**MODIFICACIÓN CUALIFICADA 4 DE LAS DETERMINACIONES DE LA ORDENACIÓN PORMENORIZADA DEL PGOU**

**ALINEACIONES EN SANATORIO HERMANAS HOSPITALARIAS**

**OCTUBRE 2015**

**MEMORIA Y PLANOS**

**Fig. 5 Alineaciones y afección a la edificación**

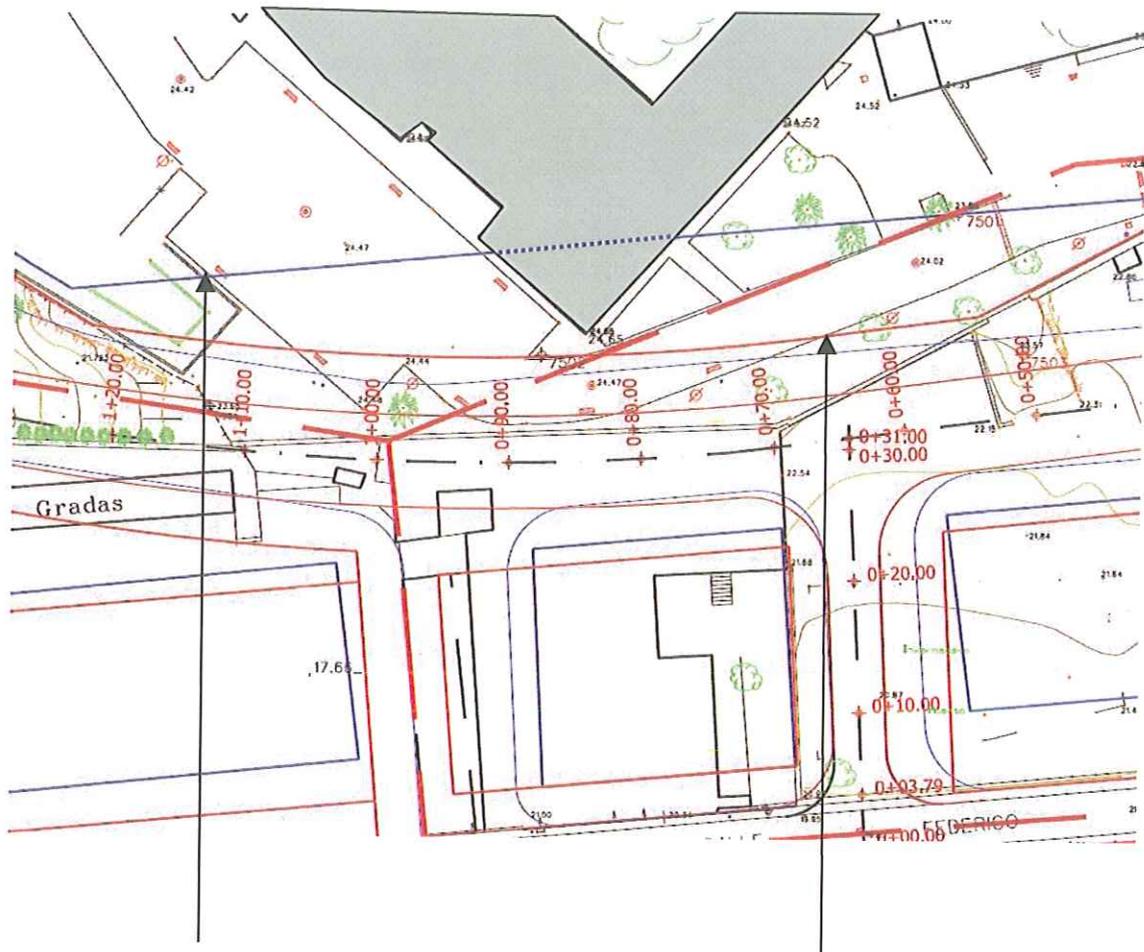
Como ya se ha mencionado, la nueva propuesta de modificación del viario en el planeamiento general se adapta a la sección viaria prevista en el anteproyecto de trazado viario realizado de oficio por la GMU en 2012 (Anexo 6). La nueva alineación del viario modifica las alineaciones del equipamiento social en la zona sur con el objeto de no afectar a las edificaciones existentes del complejo hospitalario (Anexo 7).

Calificación, usos y sistemas

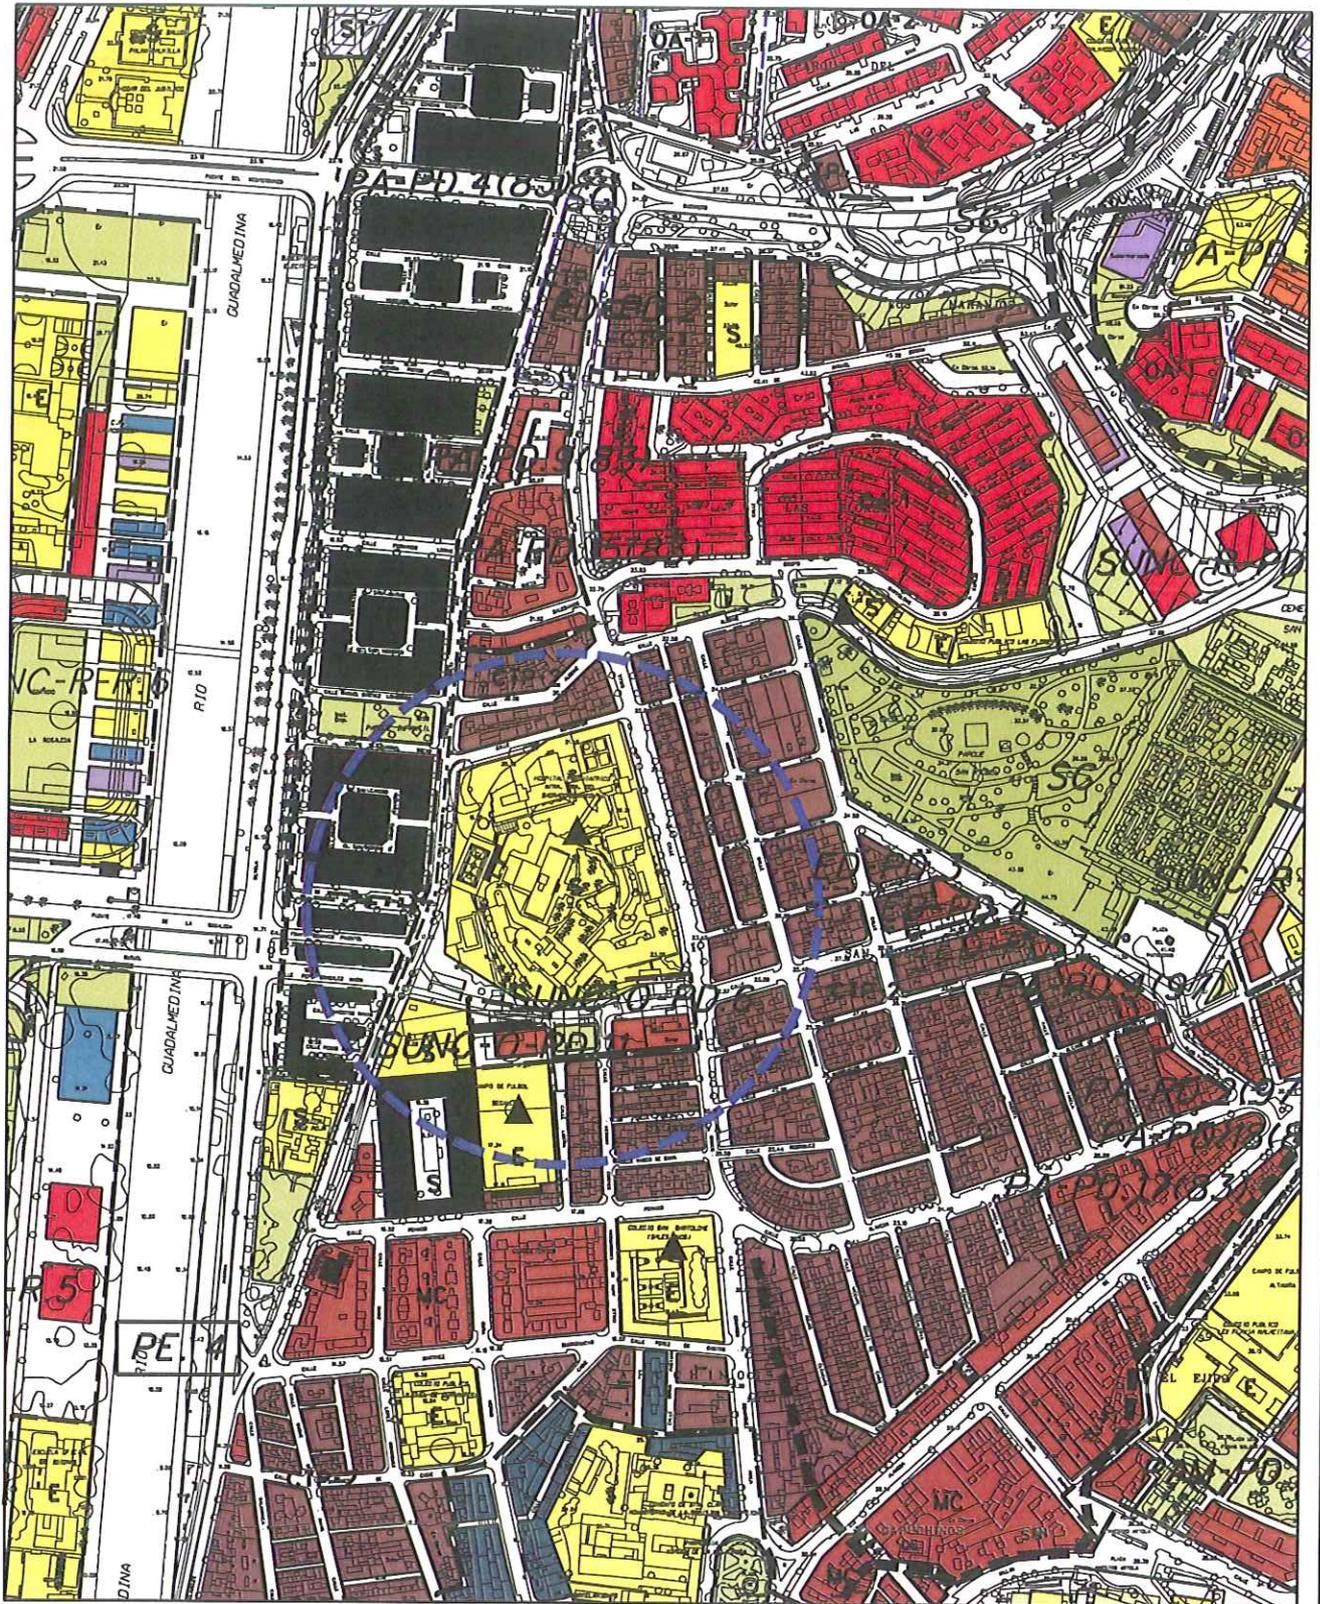
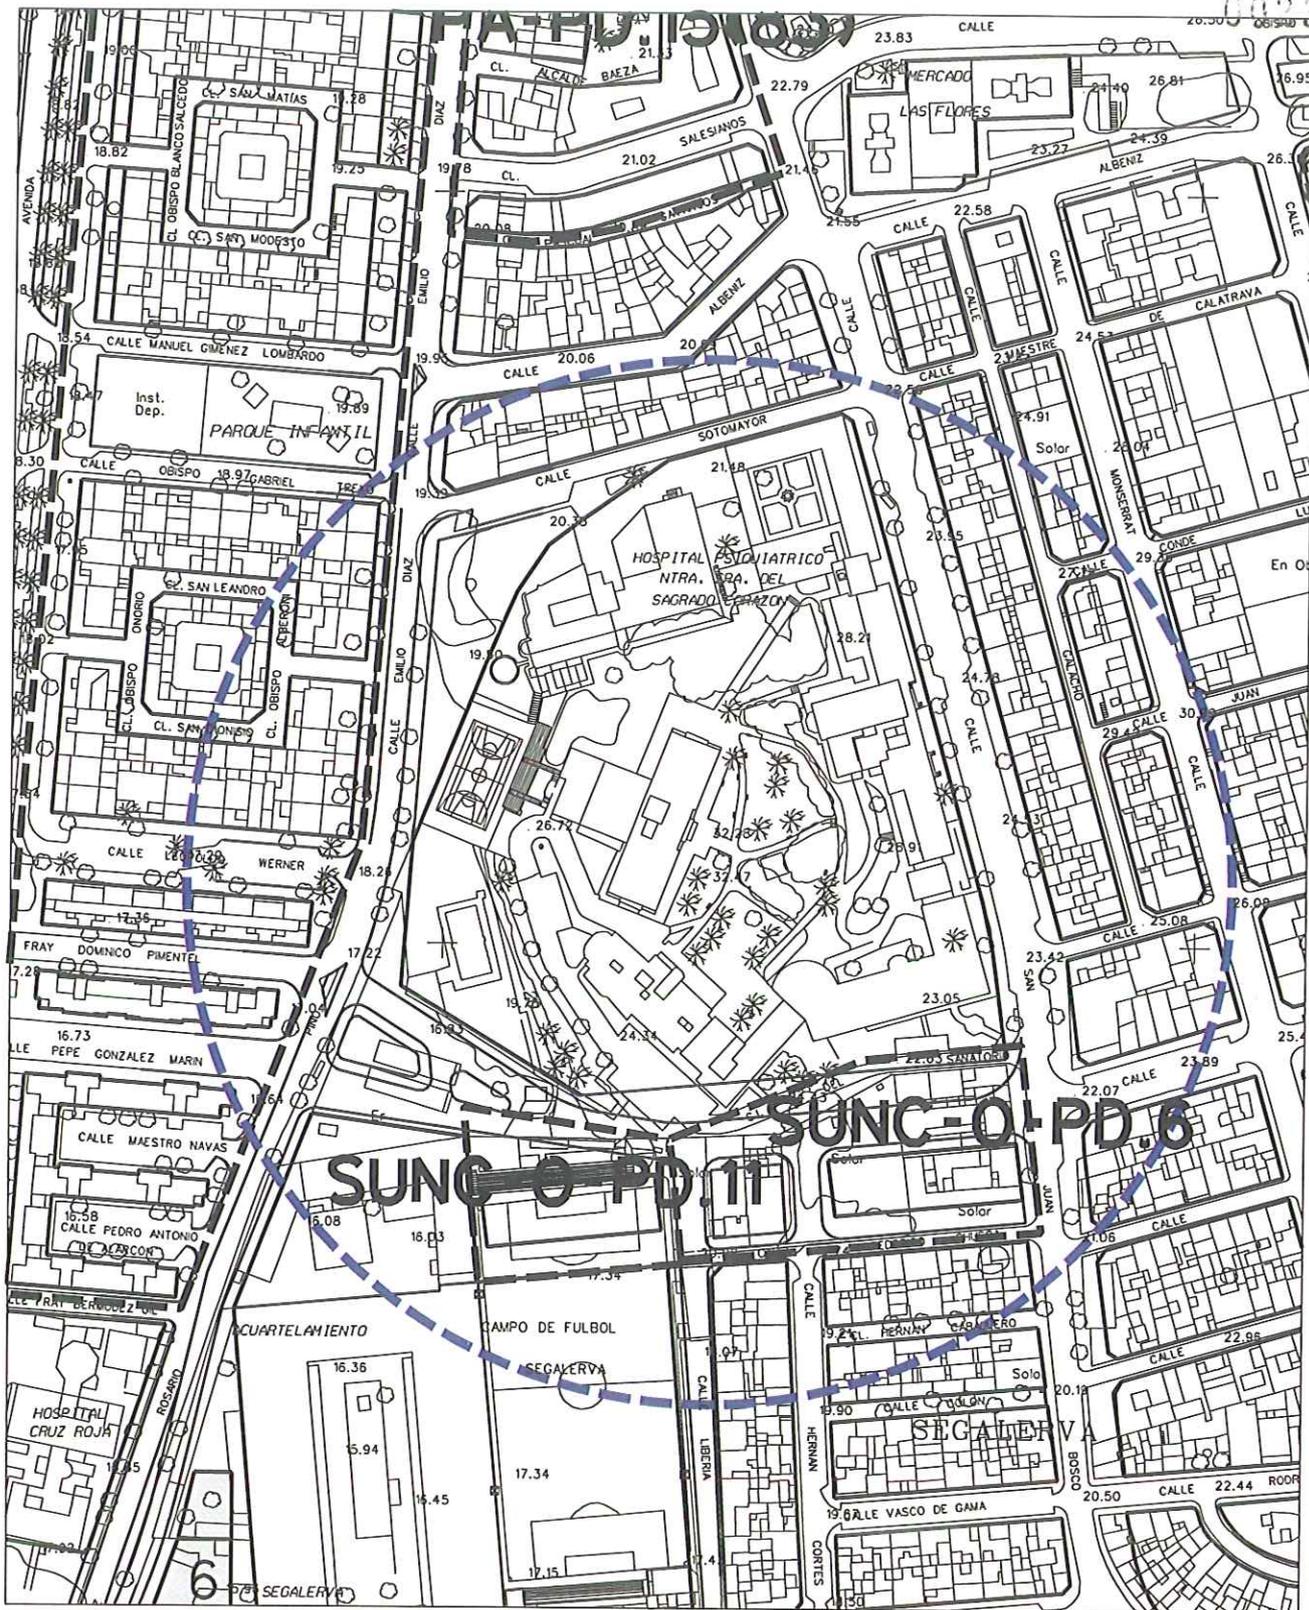
A la vez, justificado en las cesiones de suelo mencionadas, y por nuevas demandas de ampliación del centro asistencial manifestadas por sus representantes, también se modifica la alineación (de viario a dotacional ) en la zona norte de la parcela de equipamiento social.

determinaciones del vigente Plan General, hay una superficie de 74,04 m<sup>2</sup>. de equipamiento que pasan a viario y 1.253,50 m<sup>2</sup>. de viario que pasan a equipamiento, lo que supone un incremento absoluto de superficie de equipamiento social de 1.179,46 m<sup>2</sup>. Esta superficie sigue siendo inferior a los 3.006 m<sup>2</sup> que el complejo asistencial cedió para viario al Ayuntamiento en 1990. Funcionalmente, los 1.179,76 m<sup>2</sup> de equipamiento significará para el centro la posibilidad de mejora de la estrategia asistencial además de la provisión de plazas de aparcamiento, según manifiestan los gerentes del centro, que permitirá, en su caso, desocupar plazas de aparcamiento en viario público que son ocupadas por los usuarios y asistentes a este Centro Hospitalario.

Alineaciones, alturas y rasantes

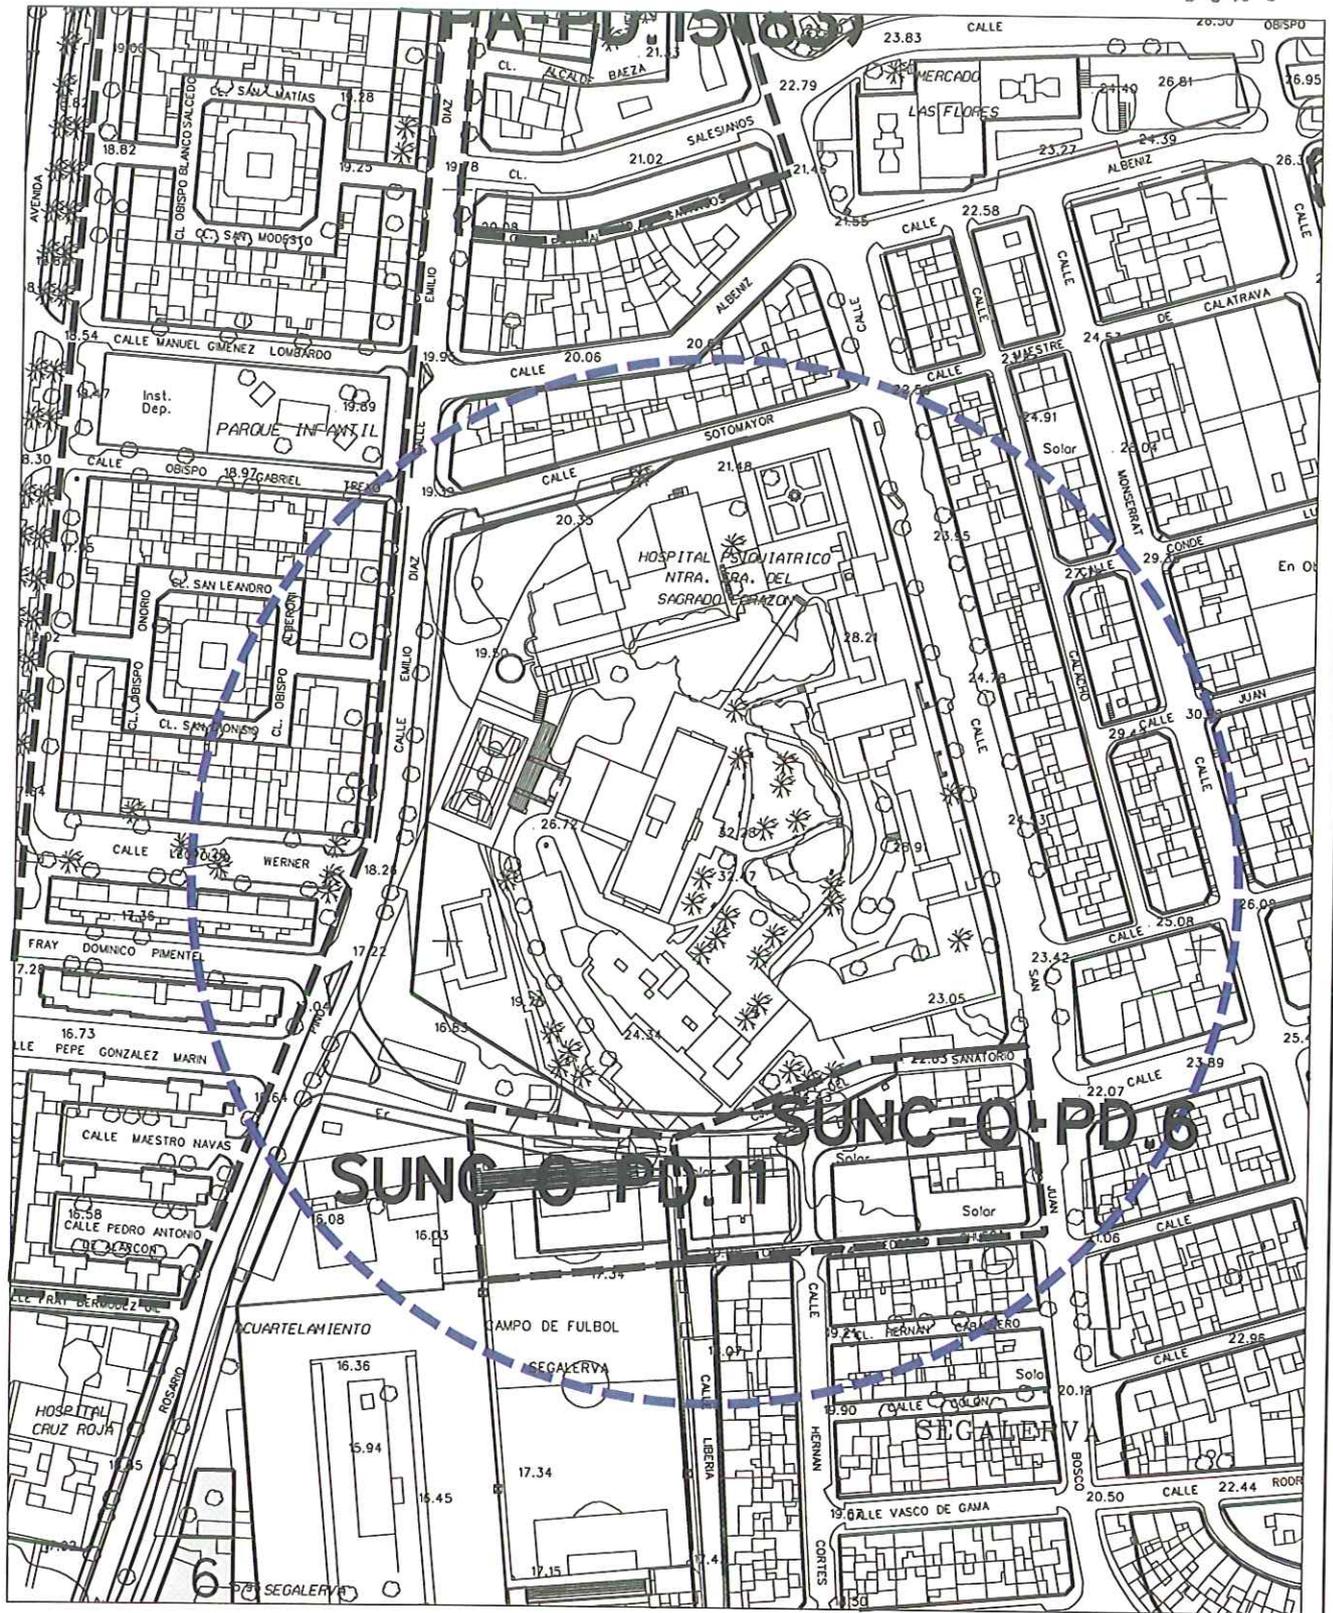
- Respecto a las alineaciones al oeste de la parcela, se modificará la alineación del vial norte permitiendo el ancho de calzada actual, aparcamiento en línea y una acera mínima de 3 metros. La alineación del vial sur no se modificará.

calificaciones del suelo dotacional que se ven afectadas por el mismo (de dotacional a viario) .
